Sanitaire ruimten binnen zone beschermd subBC

Advies 1806

Trefwoorden:	Bouwbesluit 2012, kamergewijze verhuur, handhaving, rechtens verkregen niveau, bestaande bouw, compartimentering, herbestemming,
Datum:	13 juli 2018
Status:	Definitief

figuur 1 nieuw ingedeelde plattegrond voor de woonfunctie voor kamergewijze verhuur

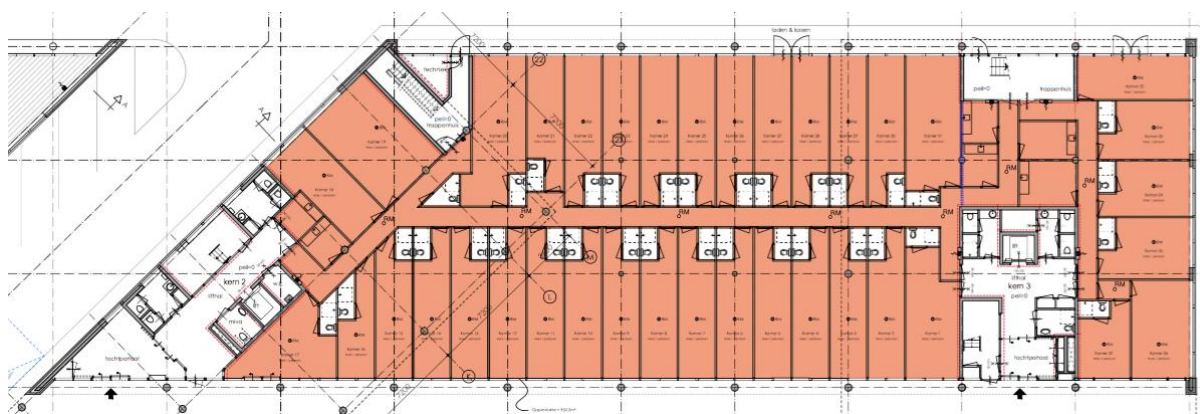
Tijdens een inspectie door de gemeente is geconstateerd dat de gehele begane grond in zijn geheel als brandcompartiment, als subbrandcompartiment en als beschermd subbrandcompartiment is beschouwd. De gebruiksoppervlakte van de begane grond bedraagt 1024 m². De gemeente heeft daarop geconcludeerd dat het bouwplan niet voldoet aan de minimale eisen van het Bouwbesluit en heeft een bouwstop en een last onder dwangsom opgelegd. Voor de bouwwerkzaamheden is geen omgevingsvergunning voor het bouwen aangevraagd.

De adviseur van de opdrachtgever is het niet eens met de constatering dat de maximaal toegestane gebruiksoppervlakte voor een beschermd subbrandcompartiment wordt overschreden. Volgens de adviseur maakt een beschermd subbrandcompartiment altijd onderdeel uit van een brandcompartiment en maken de sanitaire ruimten hier geen onderdeel uit van het brandcompartiment. Daardoor bedraagt de gebruiksoppervlakte van het beschermd subbrandcompartiment geen 1.024 m², maar 952,3 m².

952,3 m². De gebruiksoppervlakte van een niet als brandcompartiment aangewezen ruimte behoort niet tot de gebruiksoppervlakte van een brandcompartiment. Dat de ruimte wordt omsloten door een of meer brandcompartimenten is niet relevant.
